Wettbewerb für die Universitätsbauten in Zürich.

Gutachten des Preisgerichtes. (Schluss.)

II. Preis. — Motto: «Akropolis». — Verfasser: Architekten *Bracher & Widmer* und *M. Daxelhofer* in Bern.

Schaubild des Kollegiengebäudes mit dem zoologischen Institut vom Sempersteig aus. *(Variante.)*

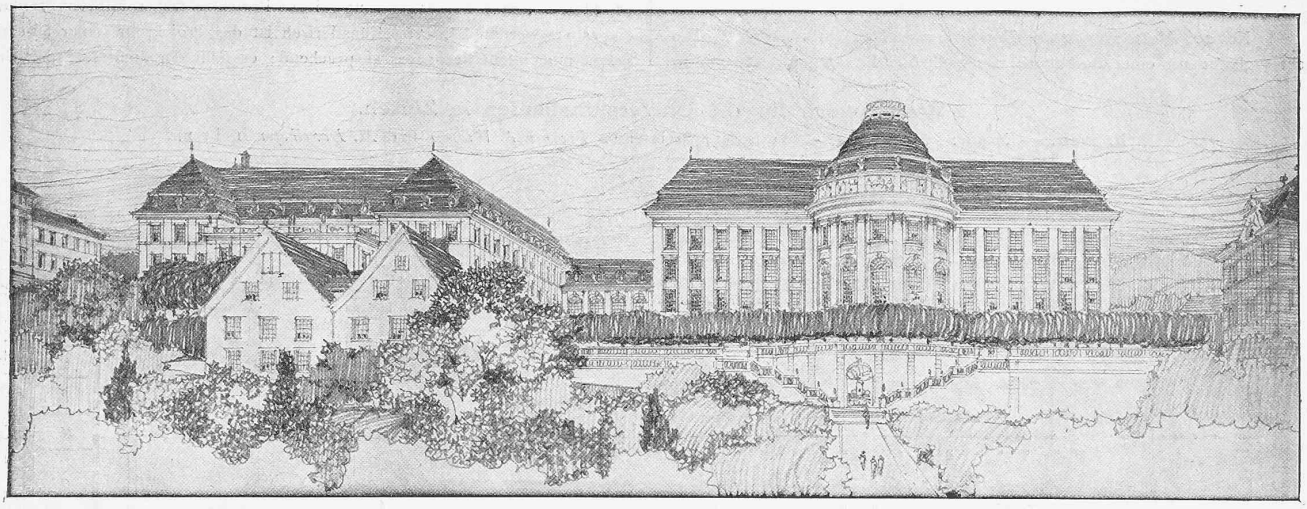
Nr. 8. Motto: «*Akropolis*». Der Verfasser ist von dem richtigen Gedanken ausgegangen, das Kollegiengebäude von der Bauflucht an der Künstlergasse zurückzulegen, hat aber den Wert dieser Anordnung nicht voll ausgenützt, indem er das davorliegende, tiefer gelegene Gelände unnötigerweise durch Terrassenanlagen wieder erhöht. Die Trennung der beiden Institute hat den Nachteil, dass die Höfe in beiden Gebäuden etwas eng werden. Zudem dürfte der zwischen den beiden Bauten sich bildende,

übersichtlich und zu umständlich. Die Abkröpfung des Korridors vor der Aula ist zu beanstanden.

Der Vorzug des Projektes liegt namentlich in der zweckmässigen Anordnung und Einteilung der Räume in beiden Instituten. Immerhin ist die Aula ungenügend beleuchtet und die Wohnung des Hauswartes im biologischen Institut unbefriedigend und zu tief liegend. Die Aquarien und Terrarien befinden sich in unzulässiger Weise im Sockelgeschoss.
